9-тонная ОСЬ ЕВРО **3-**го поколения с новой колесной опорой

с **1-**го квартала **2024** г.

Переход на 3-е поколение 9-тонной ОСИ ЕВРО DOKH3 произойдет в 1-м квартале 2024 г.

Текущая версия ЕВРО-оси **DOKH2**	**3-**е поколение ЕВРО-оси **DOKH3** с **1-**го квартала **2024 г.**

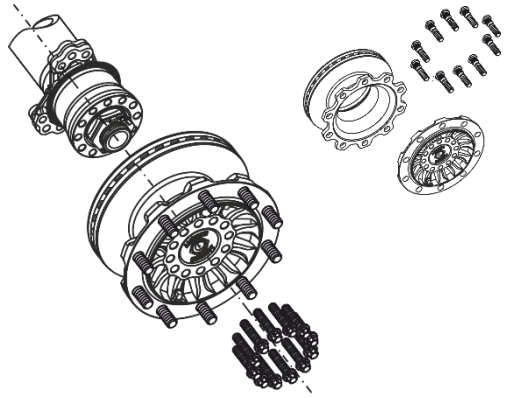
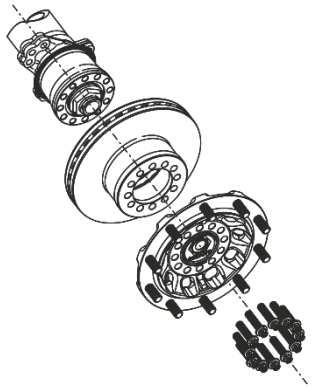
- Тормозной диск больше не крепится колесными болтами на фланце, а крепится напрямую болтами Torx к внешнему кольцу блок-подшипника (устройство ступенчатого подъема).

- Тормозной диск
  - Благодаря непосредственному креплению тормозного диска к устройству ступенчатого подъема при замене тормозного диска больше не нужно выбивать и вбивать болты крепления колеса на колесном фланце.

Сокращение времени на замену тормозных дисков!

Текущая версия ЕВРО-оси **DOKH2**	**3-**е поколение ЕВРО-оси **DOKH3** с **1-**го квартала **2024 г.**

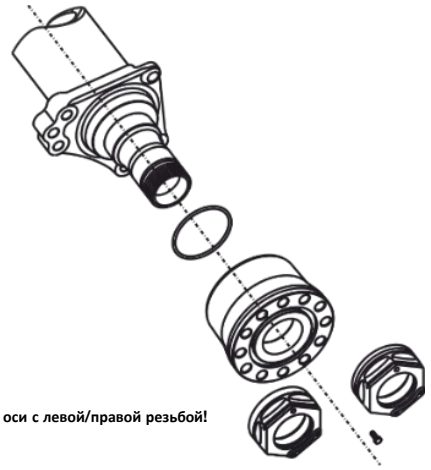
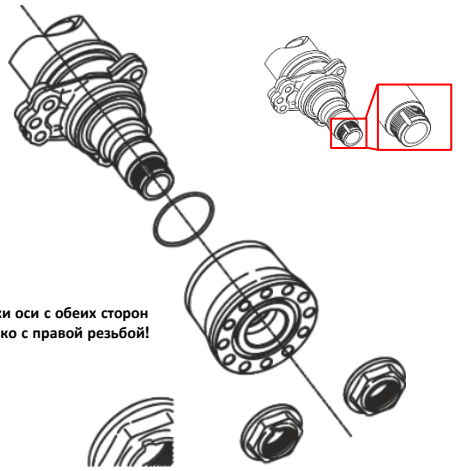
- Гайка оси в исполнении с левой/правой резьбой с прорезью для зажимания на шейке оси для фиксации заменена на унифицированную гайку оси с буртом и двусторонней правой резьбой.

- Колесная опора
  - Унифицированная гайка оси с буртом и правой резьбой в сочетании с пазом в шейке оси упрощает работу. Больше не нужно следить за типом резьбы. Нет необходимости извлекать стопорный винт и перед демонтажом отжимать прорезь в гайке оси. Нужно лишь выдавить буртик из паза и отвинтить гайку оси.

Текущая версия ЕВРО-оси **DOKH2**	**3-**е поколение ЕВРО-оси **DOKH3** с **1-**го квартала **2024 г.**

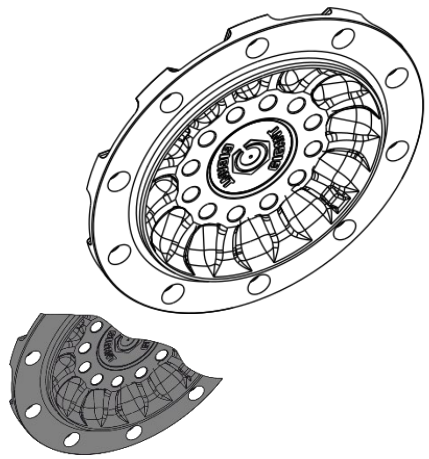
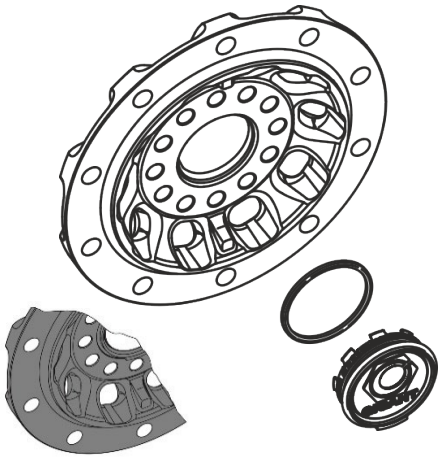
- Вес фланца оптимизирован путем выемок (отверстий) и использования съемного пластмассового колпака ступицы.

- Фланец с колпаком ступицы
  - Благодаря выемкам (отверстиям) во фланце был уменьшен его вес и улучшен доступ воздуха к тормозному диску. Это улучшает отвод тепла при торможении. Съемный колпак ступицы существенно облегчает проверку блок-подшипника (устройство ступенчатого подъема). Специальное уплотнительное кольцо на колпаке ступицы препятствует попаданию внутрь воды.
